[連-130920]

平成25年9月20日

フラットバー式FDタイプ『レール形状変更』のご案内

●FD 断面図例

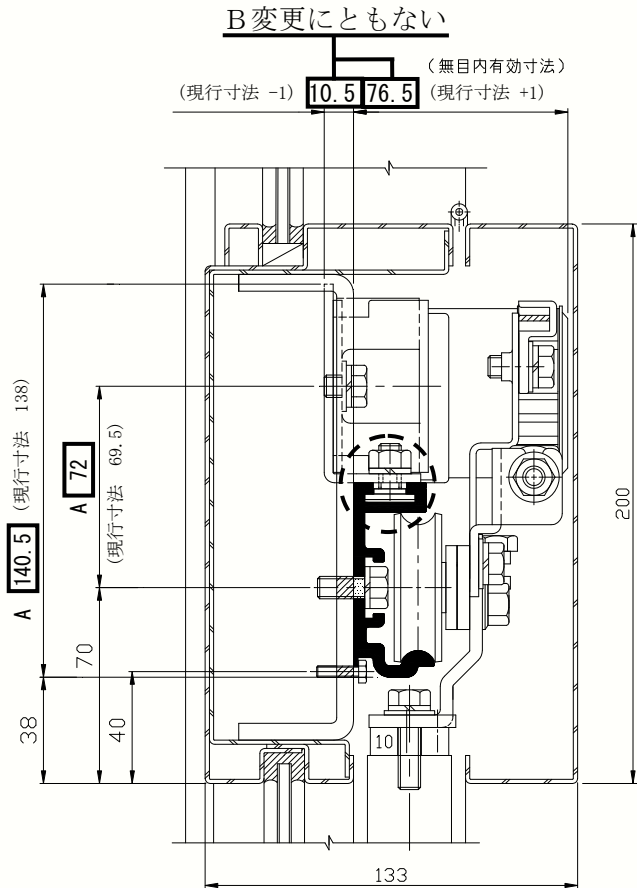
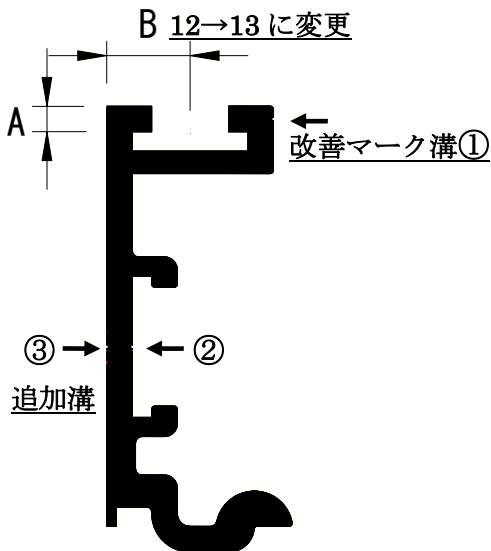
A、B部肉厚化により
納り寸法各□が変更になります。

旧ベース V溝

新ベース R溝

今回、弊社では同ベースの強度向上の為に、FDタイプのベース形状を一部肉厚化し、②③を浅いR溝に変更するとともに、正面及び下面から見た時に新旧区別できる様に、改善マーク溝①があります。(前頁ご参照)

実 施 日 平成25年9月中旬受注分より順次出荷を行なっております。

品 名 FD2ベース

規 格 FD2BS5000
